Révision du Plan Local d'Urbanisme de Maincy

REMARQUES SUR LES AVIS PPA

Fait à Montreuil, le 19 avril 2026

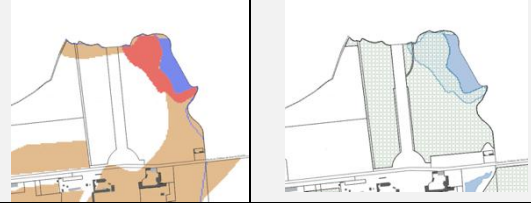
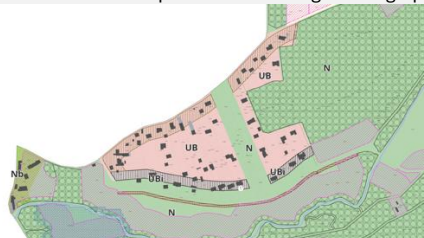
23	OAP 2 : L'accès se fera par le portail existant rue des Carmes. Des stationnements sont prévus à l'intérieur, à l'arrière de l'opération et un second parking pour les	23	Le schéma de l'OAP sera complété par l'identification de l'accès même si, pour rappel, il convient de ne pas prendre en considération uniquement la cartographie dans une OAP	Validation des modifications	x

visiteurs en entrée de l'opération. Les accès piétons, cyclistes et véhicules motorisés devront être prévus dans les orientations et précisés sur le schéma page 22.		sectorielle. En effet, page 24, il est clairement indiqué que l'accès de desserte de l'opération doit se faire à partir du portail existant. Par conséquent, cette orientation est déjà prévue.			
24	OAP 3 : il s'agit d'un secteur à vocation d'activités artisanales. Les accès entrée et sortie se feront uniquement à partir du chemin du canal de la Madeleine et du chemin des Hautes Guichardes. La voirie de desserte devra permettre le croisement des poids lourds desservant la zone d'activités. De plus, des stationnements vélos devront être prévus en plus des stationnements pour les véhicules motorisés.	24	La mise en place de l'emplacement réservé n°4 dont la nature est l'élargissement du chemin du canal de la Madeleine. Pour ce qui est du stationnement des vélos, le PLU précise déjà réglementairement les exigences. Pas de modification apportée.	Sans objet.		x
